도시관리계획(용도지역) 변경결정에 대한 의견청취안 심 사 보 고 서

의안 번호	865
----------	-----

2012년 6월 26일
도시관리위원회

[동작구 흑석동 1-3번지 일대(원불교 부지)]

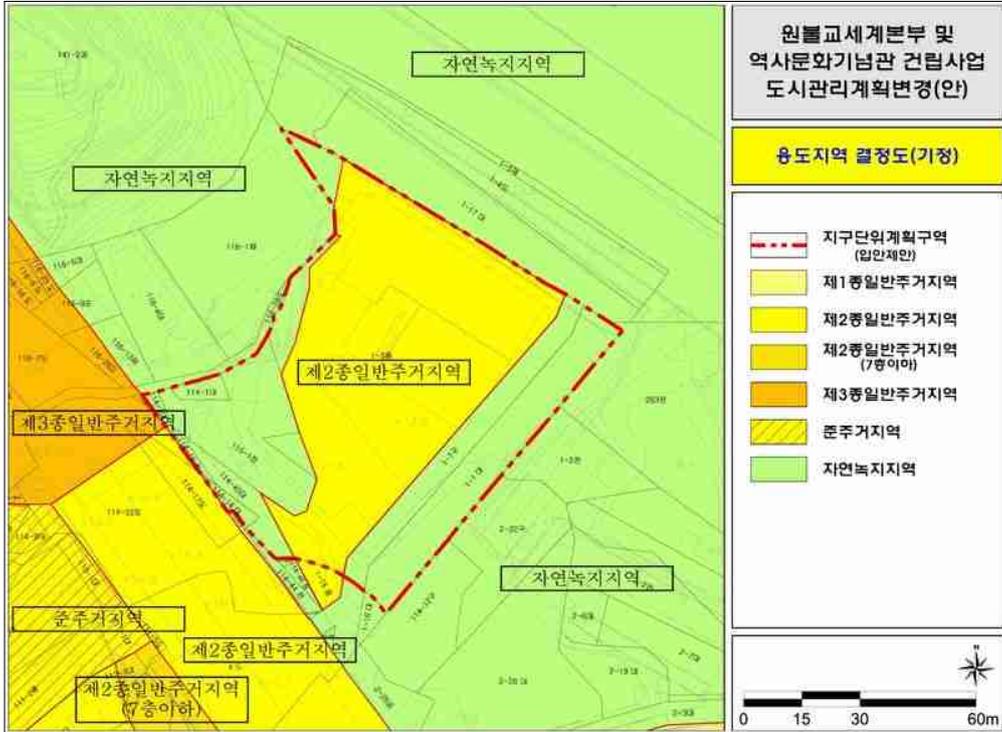
- 용도지역 변경안과 관련하여 제기되는 문제점으로는 용도지역 변경에 대한 공공기여방안, 주변도로 교통대책, 인근 흑석뉴타운에 대한 조망권 훼손 및 한강변 통경축 확보 등임.

- 이에 대해 건축주인 원불교 재단은 용도지역 변경에 대한 공공기여 방안으로 용봉정근린공원에 접한 북서측 부지중 661㎡를 공원으로, 빗물펌프장에 접한 남동측 부지중 566㎡를 방수설비로 조성하여 기부채납하고, 인근 용봉정근린공원에 문화복지시설을 설치하여 건축물로 기부채납하는 등 기준¹⁾ 이상으로 11.7%까지 순부담할 계획이며,

- 주변도로 교통대책으로는 현재 이용되는 공동출입구를 확장 설치하고, 출입구부터 지하주차장램프 길이를 최대화 하는 등 현충로의 교통문제가 심화되지 않도록 교통개선 대책을 수립하였고,
- 인근 지역에 대한 조망권 훼손을 지양하고자 층수 계획을 당초 21층안에서 12층까지로 하향조정하였고, 수변측에 저층(6층), 현충로변에 중층(12층)을 현충로변과 평행배치함으로써 적절한 한강변 스카이라인이 형성되도록 하였다는 입장임.
